NOTA TÉCNICA CT-GRSA 06/2023

Assunto: Análise dos documentos apresentados pela Fundação Renova referentes ao mapeamento dos habitats físicos dos Trechos 06 a 11, em atendimento à Nota Técnica nº 10/2021 e Deliberação CIF nº 516.

**PARECER TÉCNICO FINAL: ANÁLISE DOS
DOCUMENTOS ENTREGUES PELA FUNDAÇÃO
RENOVA NO CONTEXTO DO CONTRATO
CELEBRADO ENTRE A FACULDADE LATINO-
AMERICANA DE CIÊNCIAS SOCIAIS (FLACSO) E A
TERRA TRÓPICO**

Figura 2: Exemplo de “canal ativo”, “molhado” e “seco” como definido pela NHC. Fonte: NHC, 2022.

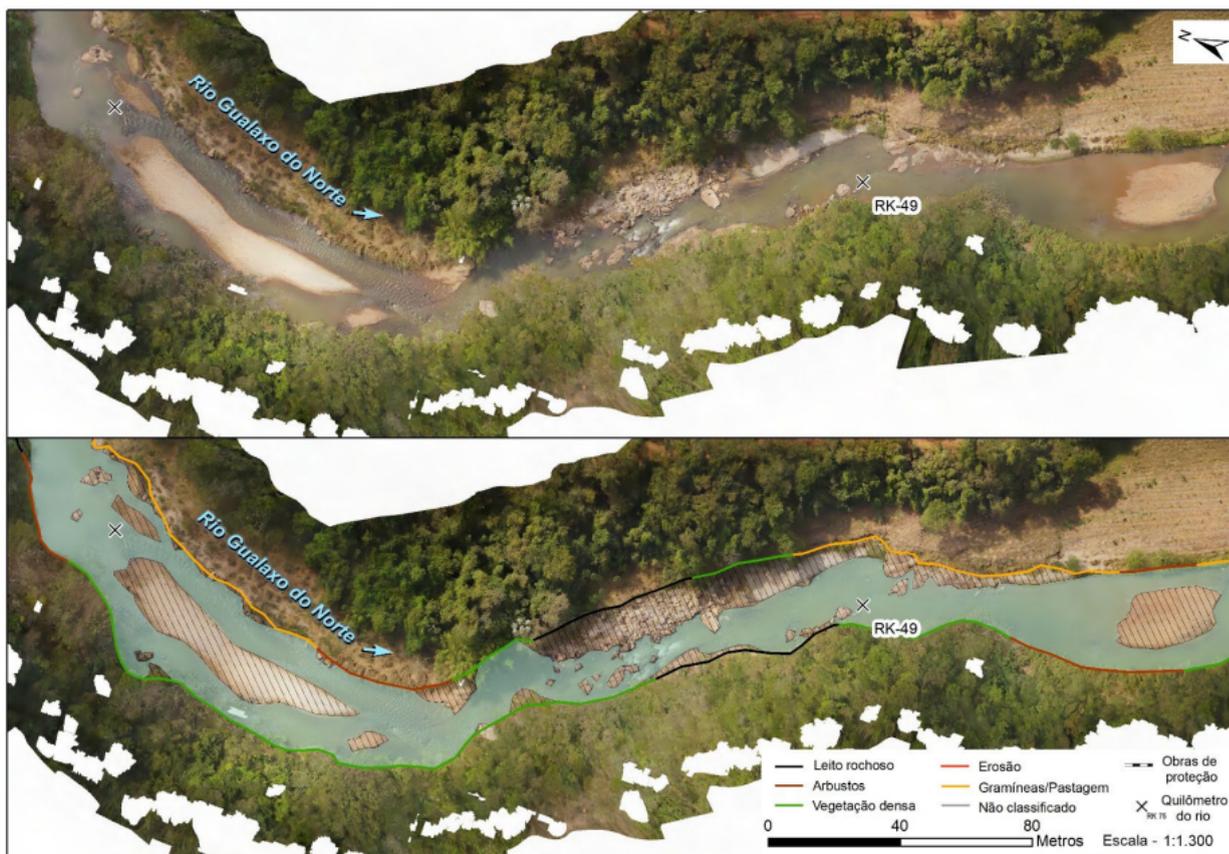
Uma vez que as áreas da planície de inundação (faixa aluvial) foram excluídas do estudo, uma série de componentes morfológicos do canal molhado também foram suprimidos. Isso ocorre devido à consideração do canal dito “molhado” como somente aquele que fica coberto pelas águas no período seco. Além disso, o estudo apresenta problemas conceituais quanto à definição de "canal ativo" ou “canal molhado”, a saber:

Canal Ativo: A definição de canal ativo considerada pela Empresa NHC exclui diversos “habitats físicos” que são parte do canal ativo, o qual tradicionalmente se define como a área do canal na cota de margens plenas (bankfull) (LEOPOLD, 1994, BIEDENHARN et al., 2008, STEVAUX & LATRUBESSE 2017 entre muitos outros). Embora a definição necessite de cota de margens plenas, possa resultar em problemáticas e idealmente requerer calibração por controle de campo, ela é a metodologia padrão utilizada para definir a seção transversal de um canal ativo. Assim, ao considerar apenas o período seco como o ideal para a coleta de dados e análise, a Empresa NHC comete um equívoco. Durante o período seco, a cota da água no canal se encontra abaixo da cota de margens plenas e, portanto, uma série de elementos do canal “ativo” ficam excluídos da análise realizada. Tem-se como exemplo as ilhas fluviais e parte das barras fluviais que não foram cobertas de água no momento da captura das imagens durante o período seco. Na realidade, todas as geoformas contidas dentro do canal ativo deveriam ser levadas em consideração, tanto na classificação quanto na análise. A Empresa NHC corretamente tem identificado as margens laterais do canal (verdadeiro limite do “canal ativo” com boa correlação com a cota de margens plenas), por meio do uso de imagens de drones, com base na morfologia e constituição dos barrancos e sua vegetação, porém excluiu simultaneamente este limite ao se concentrar no canal mapeável durante a época seca e eliminar da análise as geoformas do canal contidas entre os limites laterais “externos” identificados no mapeamento. O canal ativo deve considerar o que se denomina tecnicamente como condições de margens plenas (bankfull) e não somente condições de "canal molhado" durante o período seco no momento em que a foto aérea foi capturada. Ou seja, o critério aplicado pela Empresa NHC não representa o verdadeiro “canal molhado” dos rios, mas apenas o canal molhado no período seco, útil para determinação de algumas variáveis, sem dúvida importantes, porém excluindo outras variáveis da mesma forma importantes para os objetivos do estudo.

Figura 3: Modo de classificação dos "Habitats Físicos" utilizado na abordagem adotada pela Empresa NHC adaptado da literatura (BISSON et al., 2017, MONTGOMERY, D. R., & BUFFINGTON, 2007, 2008).

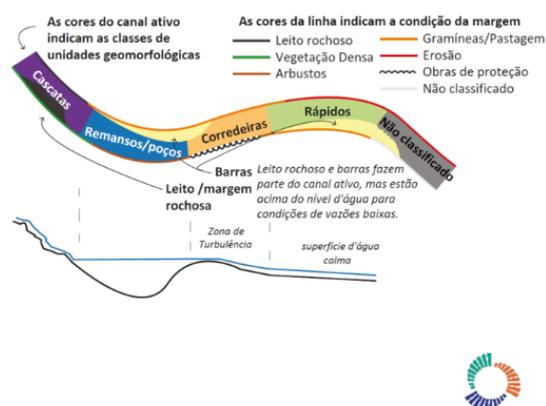
Nesse contexto, fica indefinida a significância dos termos “substancialmente abaixo do leito” e "superfície levemente inclinada” ou ainda, o que significam “pontos altos locais ao

longo do talvegue”, considerando que não é apresentado nenhum dado batimétrico, tampouco indicativo para futuros estudos de quais seriam os parâmetros para definir, nos três sistemas fluviais estudados, as categorias a serem consideradas como profundidade relativa “profunda, moderada ou rasa”.

Como a NHC conta com dados de gradiente característico de cada categoria, poderia ter sido realizada uma categorização segundo o gradiente para cada tipo de geoforma e assim comparar essas categorias nos distintos trechos e sua variabilidade (ou não) entre os três sistemas. Ressalta-se que, em relação à profundidade, entende-se que a falta de dados batimétricos do sistema é um limitador importante, e que esse tipo de informação fica além do objetivo do estudo. Porém, poderiam ter sido geradas informações básicas (geral-3D do canal) em alguns segmentos com o levantamento e estimativas de relações largura/profundidade e caracterização da morfologia do leito conforme indica a literatura, incluindo a citada pela empresa (BIEDENHARN ET AL., 2008, LEOPOLD, 1994, S T E V A U X & LATRUBESSE, 2017).

A outra variável dinâmica utilizada pela Empresa NHC na sua classificação é a “velocidade”. Porém, sendo que foram utilizadas as mesmas geoformas e a que a variação de velocidade foi caracterizada dentro do conceito de "continuum fluvial" ao longo dos três rios, a categorização da velocidade como utilizada no estudo (lenta, moderado lento, rápido turbulento e muito rápido/supercrítico) se mostra deficiente e consideravelmente qualitativa/subjetiva. Nenhuma medição de velocidades foi efetuada para definir, ao menos de forma ampla, as categorias que sustentam a classificação. O controle de campo, a interpretação hidrogeomorfológica das imagens e as cartografias produzidas pelo projeto permitiram avaliar que essas observações estão coerentes com o que recomenda a bibliografia técnica. Um relatório fotográfico produzido pode ser utilizado para justificar as afirmações acima listadas.

Figura 14. Exemplo de “canal ativo”, “molhado” e “seco” como definido pela NHC. Tomado do relatório 08-2022 (MAPEAMENTO DE HABITATS FÍSICOS NOS TRECHOS T06 À T11 E DEFINIÇÃO DA CONDIÇÃO DE REFERÊNCIA RELATÓRIO FINAL)

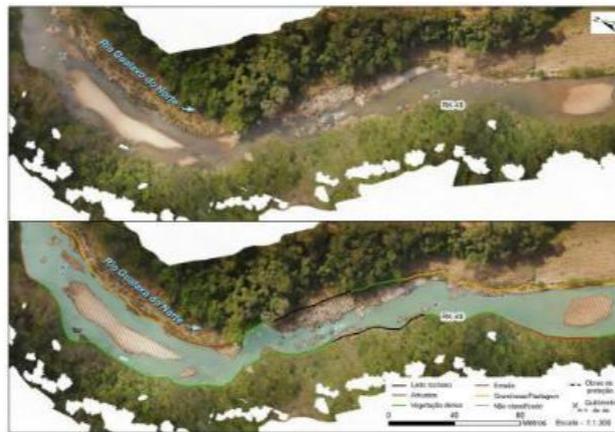
Cabe destacar que pelo identificado na documentação estudada o foco do estudo conduzido pela NHC se concentraria no que foi denominado nos documentos por esta produzido como “canal ativo” ou “canal molhado”, sendo excluído do estudo o mapeamento, a classificação e a caracterização das relações hidrogeomorfológicas e “habitats físicos” em forma mais integral, ou seja, se excluiu o mapeamento e análise das interações entre o canal “sensu stricto” e a planície aluvial. Essa questão pode ter especial relevância em especial no T09 onde a planície fluvial passa a ter maior importância no contexto geomorfológico. Assim, essa decisão, impôs restrições espaciais no mapeamento desenvolvido pela NHC a qual definiu o canal ativo como: *[...]“a área ao longo do rio onde a combinação de velocidade da vazão, intensidade do transporte de sedimentos e duração da inundação impede o crescimento da vegetação – ou seja, inclui bancos de sedimentos, por exemplo, mas exclui margens a partir de onde há vegetação ou ilhas vegetadas, e parte do canal maior (ou leito maior) que*

Uma vez que as áreas da planície de inundação (faixa aluvial) foram excluídas do estudo por imposições próprias do contrato-TR, resulta que uma série de componentes morfológicos do canal molhado também foram excluídos do estudo. Isso ocorre face à consideração do canal dito “molhado” como somente aquele que fica coberto pelas águas no período seco. Porém, há que se considerar que as quatro categorias de “habitats físicos” definidas pela Empresa NHC são corretas, apresentam boa correlação com a verdade de campo e racionalidade quanto à sua utilização como indicadores espaço-temporais na interpretação da recuperação do sistema, sendo, em nosso entendimento, válidas e conceitualmente sustentáveis. No entanto, ainda que se considere que o estudo seja interessante e apresenta boa aplicabilidade, o mesmo resulta insuficiente para a caracterização da diversidade de “habitats físicos” que os sistemas impactados possuem e o reducionismo pode ter gerado a perda de aspectos relevantes que podem contribuir significativamente para a boa avaliação desejada. Ademais, no nosso critério, o estudo apresenta alguns problemas conceituais em especial no que diz respeito à definição de “canal ativo” ou “canal molhado”, a saber:

Figura 15: Exemplos de variedade de sub-ambientes ou geoformas (habitats físicos) em distintos trechos da zona de estudo que ficam contidas dentro do “canal molhado”. A) 1-cascata,

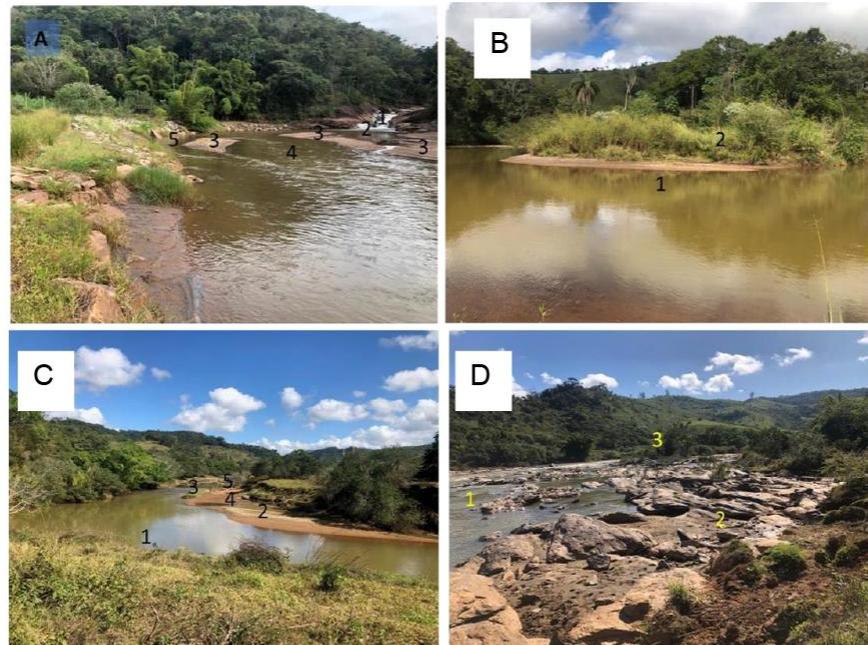
Como fora mencionado na documentação avaliada, a classificação proposta pela Empresa NHC se baseia na identificação de quatro ambientes hidrogeomorfológicos do canal: poços-remansos (pools), corredeiras (runs/glides), rápidos (riffles) e cascatas (cascates). Como consequência, uma série de habitats físicos (geoformas do canal) a cotas de margens plenas (bankfull) tais como ilhas, barras fluviais de distintos tipos, barras parcialmente vegetadas, canais fluviais abandonados que são inundadas inundam durante o período de cheias assim como áreas de remanso-empoçadas induzidas por afloramentos rochosos, dentre outras geoformas características de ambientes fluviais (há exemplos na bibliografia citada pela NHC, bem como em BIEDENHARN et al., 2008, STEVAUX & LATRUBESSE, 2017, entre outros), ficam excluídas do sistema classificatório de “habitats físicos” prejudicando a interpretação (Figuras 15 e 16).

Portanto, as consequências negativas da definição do “canal molhado” na forma como adotada nos estudos analisados, resultam na omissão cartográfica e analítica de uma variedade de geoformas que constituem parte do “canal ativo”. Isto cria a falsa impressão de que as quatro categorias de geoformas definidas no sistema classificatório proposto seriam suficientes para caracterizar a diversidade de “habitats físicos” que existem no sistema.
